Referència: 1580/0/2 Materials: PP

Denominació: Interior tapa 50 ml delarange **Data:** 02/07/2021

Motiu informe: S'ha fet modificació segons informe qualitat del 17/12/20

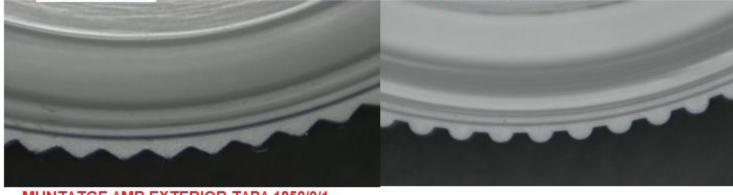
No han fet contracció, però un cop muntat amb la tapa i roscat amb el tarro T-105, els interiors de la modificación, tenen una mica de moviment, que abans no tenien. Amb el metal·litzat, pot ser que encara el faci més

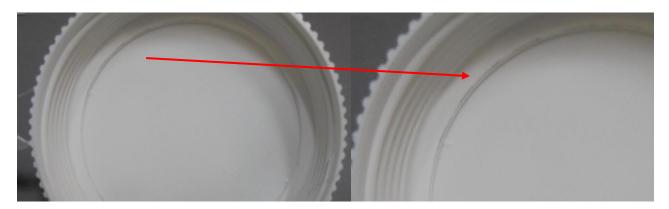
De la bossa que s'ha fet de mostres, hi ha injectades que tenen un fil de rabava entre la colada i l'interior:

ALTRES: Alçada de la valona.

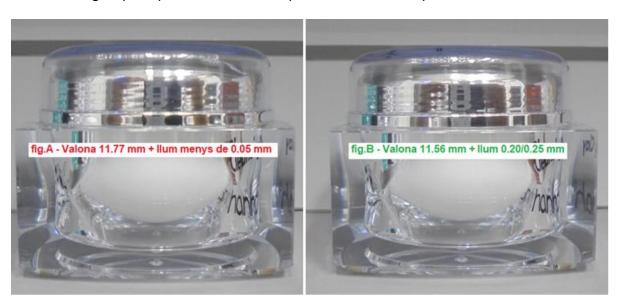
En el "informe" del mecànic, diu que no s'ha comprovat la valona. Per mides ja es veu. Aquest interior, sempre hi ha diferència entre una figura i l'altre, el que passa que ara una esta dintre de mides plànol i pauta, l'altre no. FIG.A 11.77 mm/ FIG.B 11.56 – PLÀNOL/PAUTA – 11.8 El que passa que, avui roscat les mostres:

Detecto que la figura B (11.56 mm) que segons mides estaría fora de toleràncies, queda bé amb una llum entre tarro i tapa de 0.20/0.25 mm, en canvi la figura A (11.77 mm) dintre toleràncies, aquesta toca la tapa al tarro, en algun punt passa el 0.05 mm però no a tota la tapa.

- Marcar les figures per poder diferenciar-les.
- Fer plànol actual amb mides correctes, comprovar valones i modificar pautes de control.
